株式会社ミラタップ

《スティック壁付混合水栓》ボディ仕様変更のお知らせ

スティック壁付混合水栓

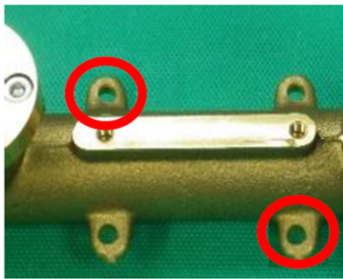
ボディの仕様変更

旧仕様・新仕様が混在することもございますが、壁内の仕様変更となり、壁外での外観に違いはございません。

旧仕様	新仕様
本体固定用取付穴の増設		 ※本体固定は2箇所でも4箇所問題ございません。 ※2箇所固定の場合はたすき掛けで固定ください。
給水・給湯口の铸肌 外径に切削工程追加

※同梱されている施工説明書に沿って施工ください。
